Agência Reguladora ARES-PCJ

Município: Cerquilha

3.2 SISTEMA DE ESGOTAMENTO SANITÁRIO – SES

Reservatório do Condomínio Recanto da Colina

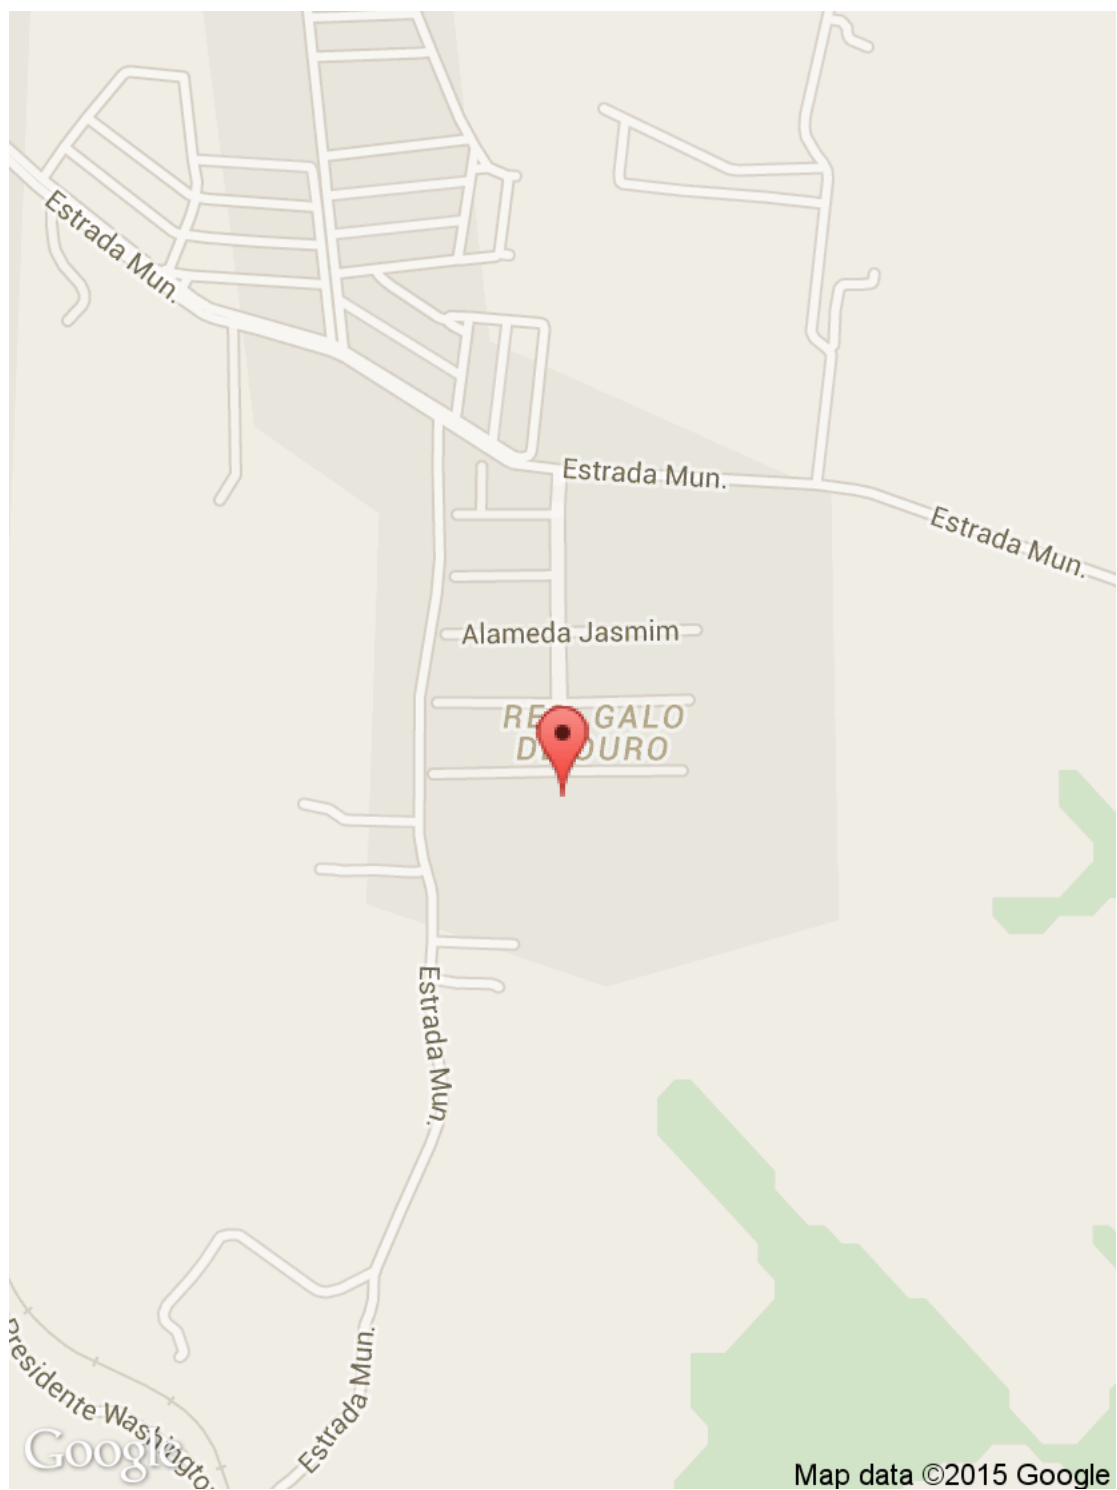
- ✓ Ausência de identificação da área (Art. 2º da Lei Federal 11.445/2007). Prazo: Em até 180 dias

- ✓ Inexistência de plano de limpeza e a desinfecção periódicas e sua realização (Art. 5.1 da NBR 15527/2007). Prazo: Imediato

Informações complementares: Segundo informações, a placa de identificação da área e o plano de limpeza do reservatório já estão sendo providenciados. O clorador do reservatório fica na EEAT para o condomínio Recanto da Colina.

Reservatório da Sede – R1, R2 e R3

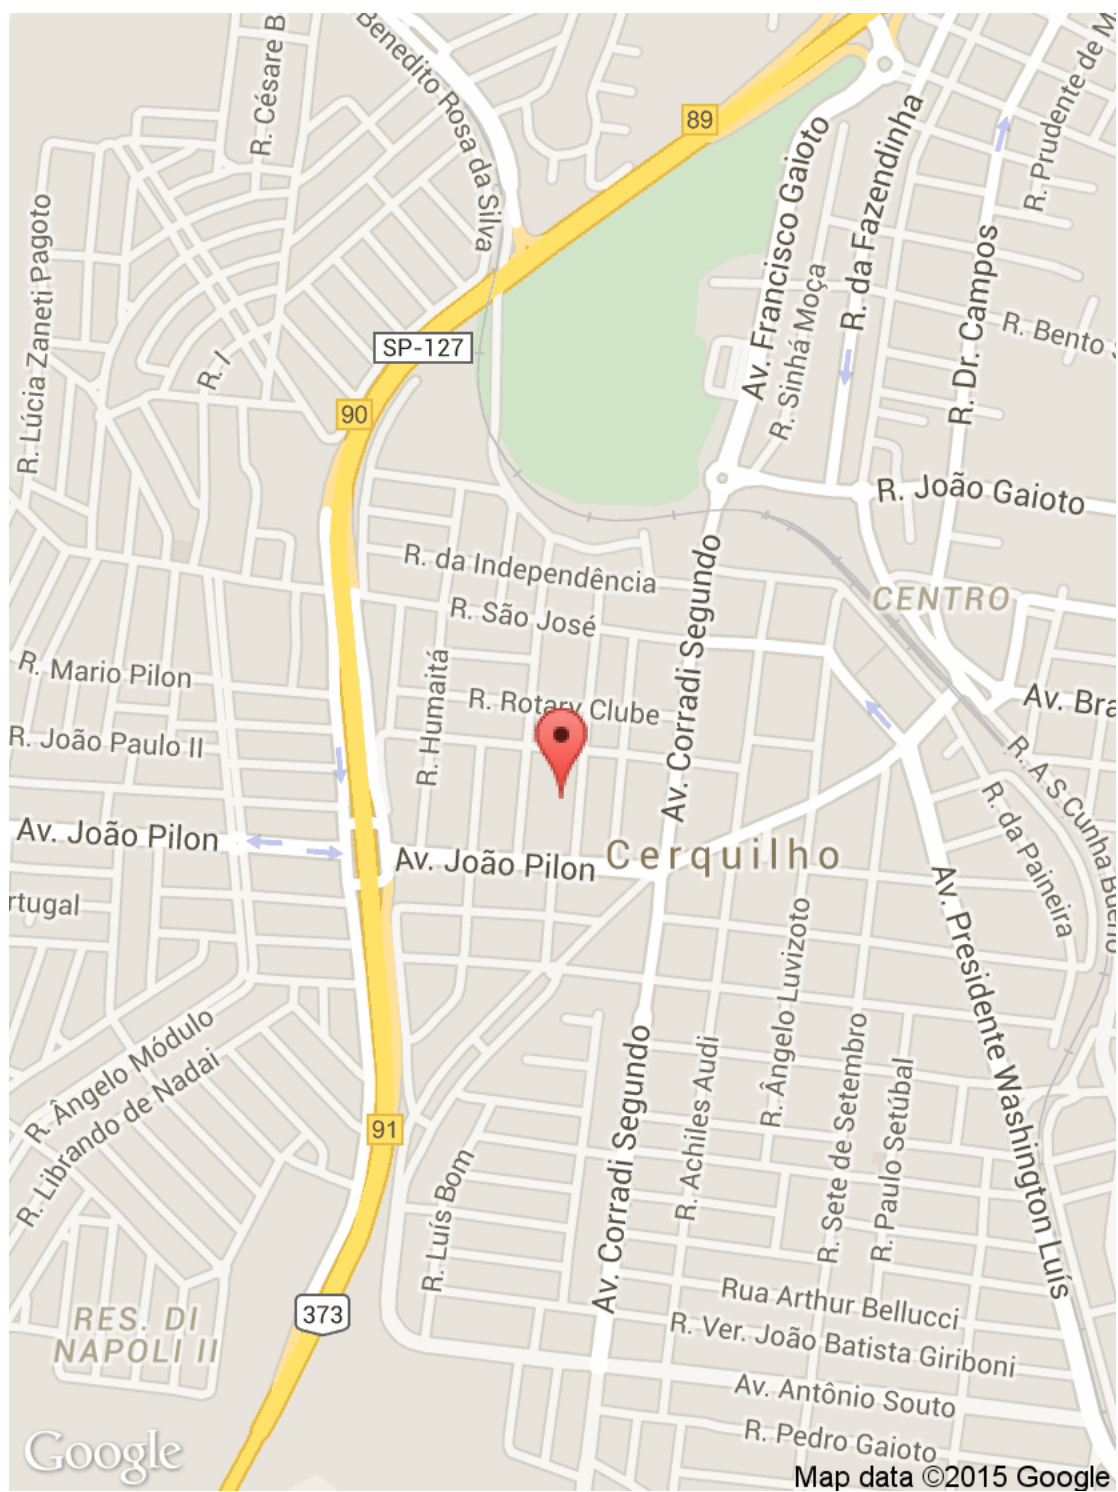
- ✓ Inexistência de plano de limpeza e a desinfecção periódicas e sua realização (Art. 5.1 da NBR 15527/2007). Prazo: Imediato

Informações complementares: Segundo informações o plano de limpeza do reservatório já está sendo providenciado. No plano de melhoria dos sistemas de abastecimento de água potável, os reservatórios antigos terão um plano para refazer a impermeabilização.

Reservatório da Sede – R4

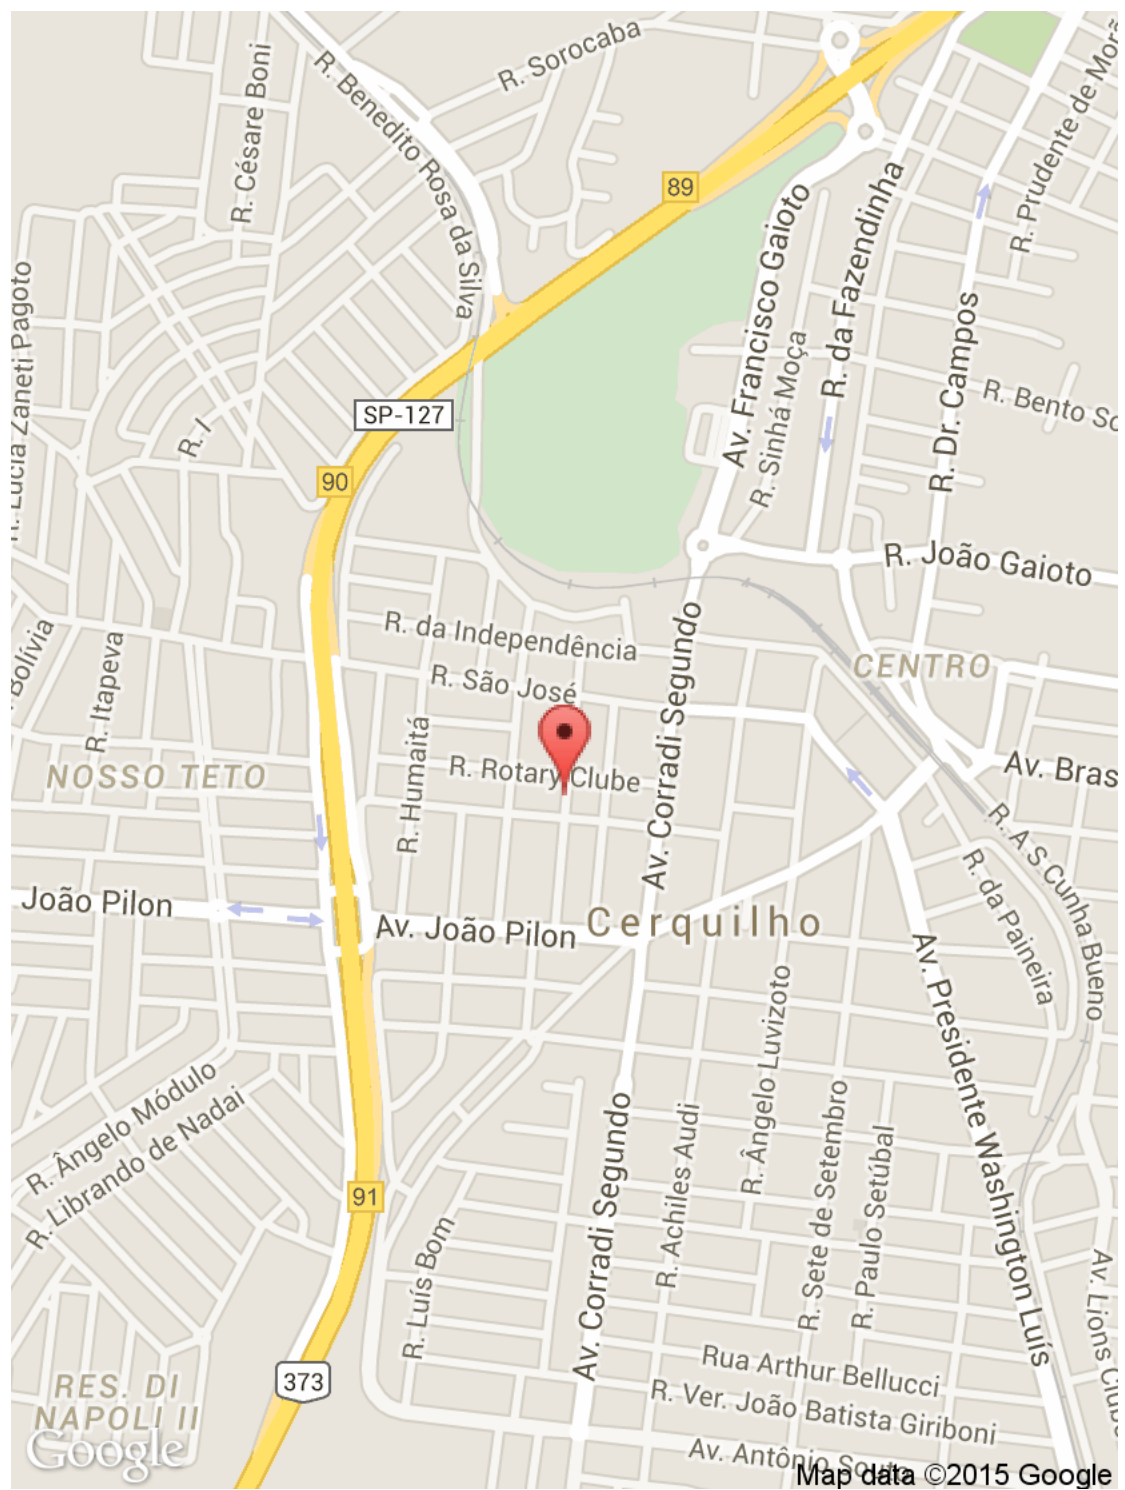
- ✓ Ausência de identificação da área (Art. 2º da Lei Federal 11.445/2007). Prazo: Em até 180 dias

- ✓ Inexistência de plano de limpeza e a desinfecção periódicas e sua realização (Art. 5.1 da NBR 15527/2007). Prazo: Imediato

Informações complementares: Segundo informações, a placa de identificação da área e o plano de limpeza do reservatório já estão sendo providenciados.

No plano de melhoria dos sistemas de abastecimento de água potável, os reservatórios antigos terão um plano para refazer a impermeabilização.

Reservatório da Sede – R5

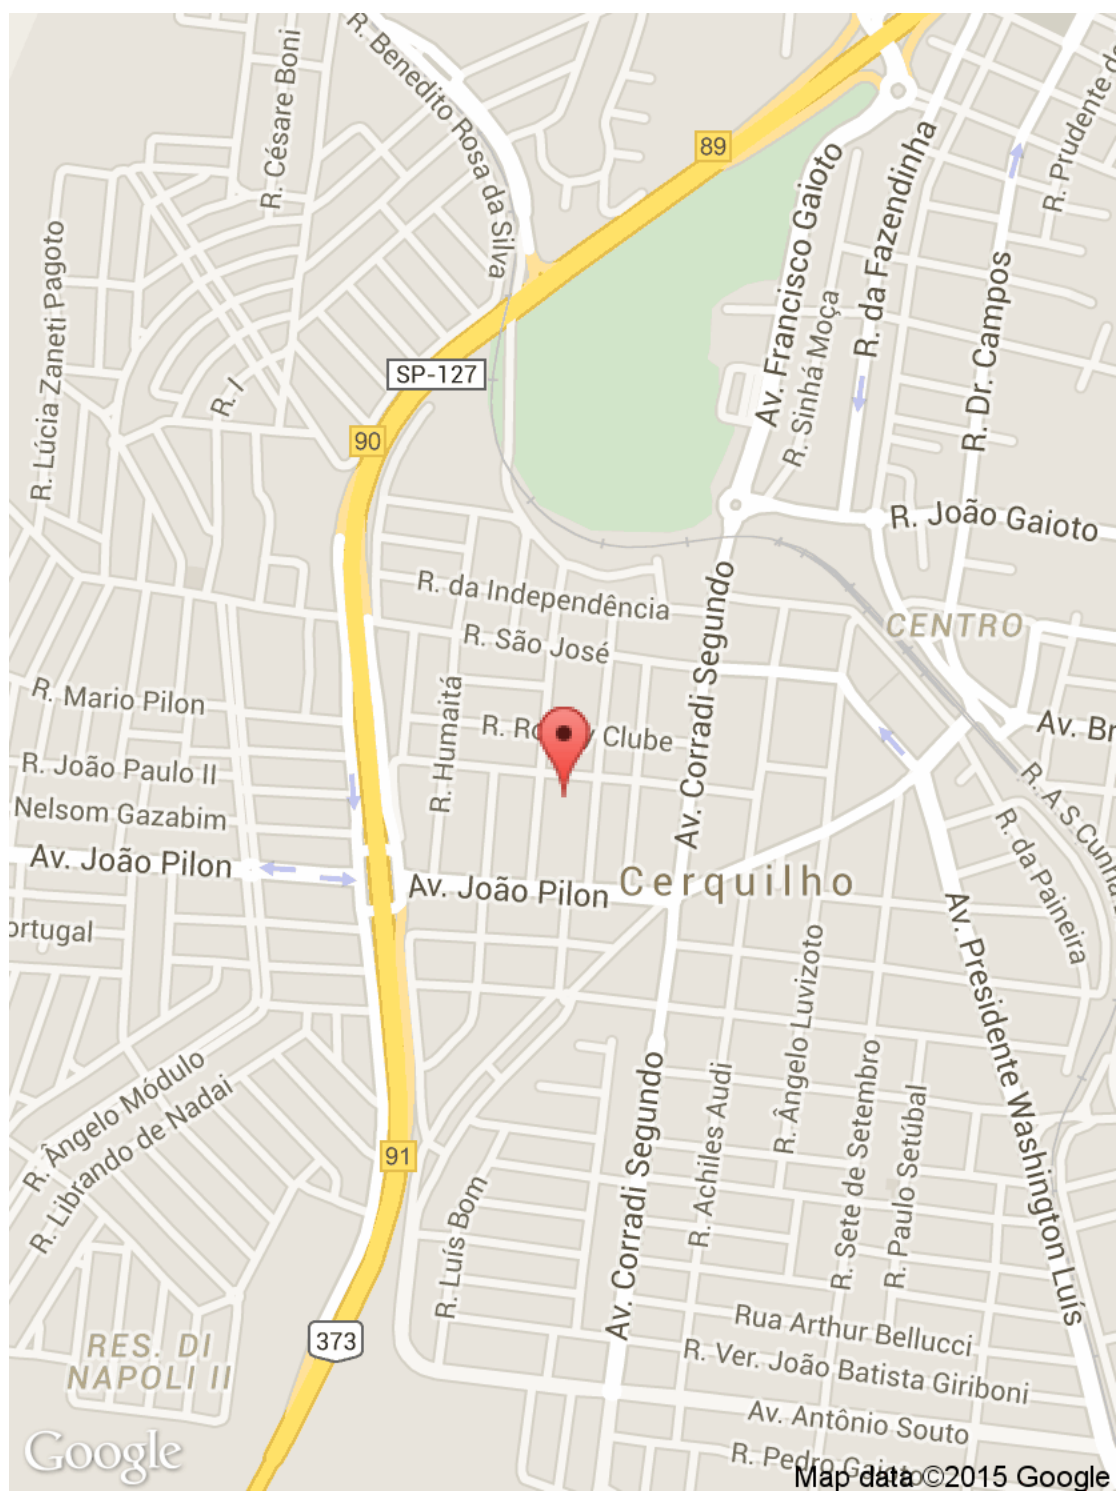
- ✓ Ausência de identificação da área (Art. 2º da Lei Federal 11.445/2007). Prazo: Em até 180 dias

- ✓ Inexistência de guarda-corpo de proteção na escada externa dos reservatórios elevados (Art. 5.16.6 da NBR 12217/1994). Prazo: Em até 180 dias

- ✓ Inexistência de plano de limpeza e a desinfecção periódicas e sua realização (Art. 5.1 da NBR 15527/2007). Prazo: Imediato

Informações complementares: Segundo informações, a placa de identificação da área e o plano de limpeza do reservatório já estão sendo providenciados.

ETE Aliança

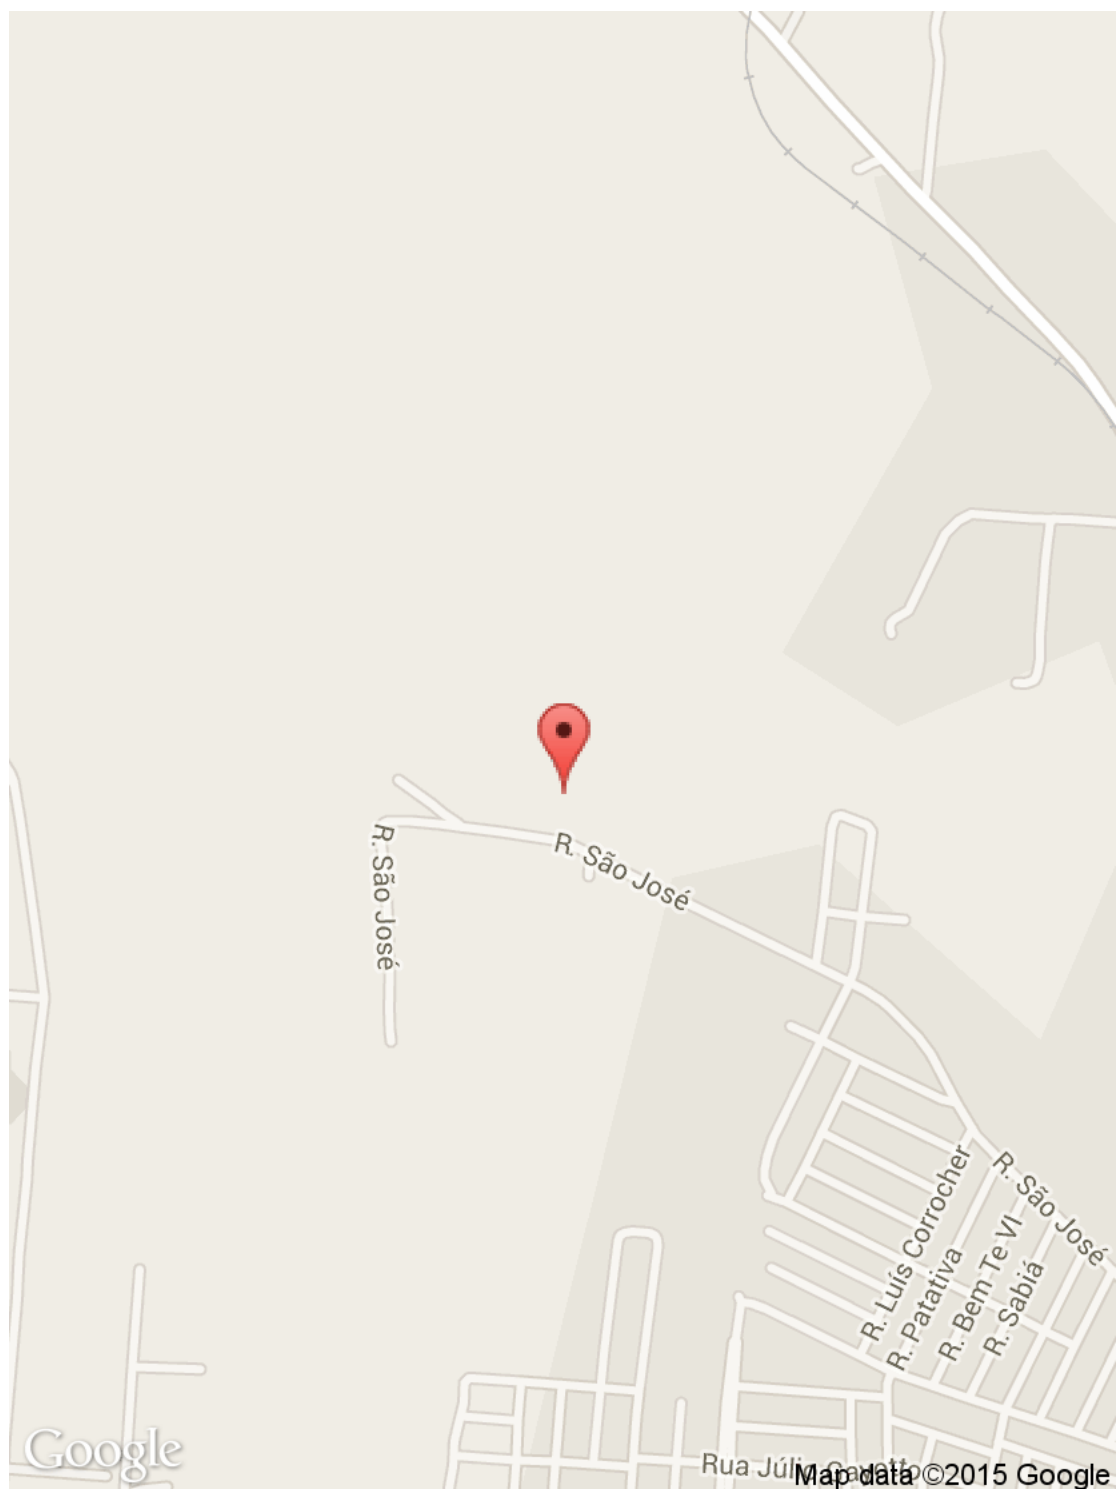
Descrição(4): Ausência de guarda-corpo na passarela de acesso da lagoa anaeróbia da estação

- ✓ Existência de locais sem guarda-corpos ou escadas adequadas (Art. 5.21.1 da NBR 12216/1992). Prazo: Imediato

Informações complementares: Nota-se a necessidade de instalação de guarda corpo na passarela de acesso aos vertedouros da lagoa anaeróbia, conforme foto.
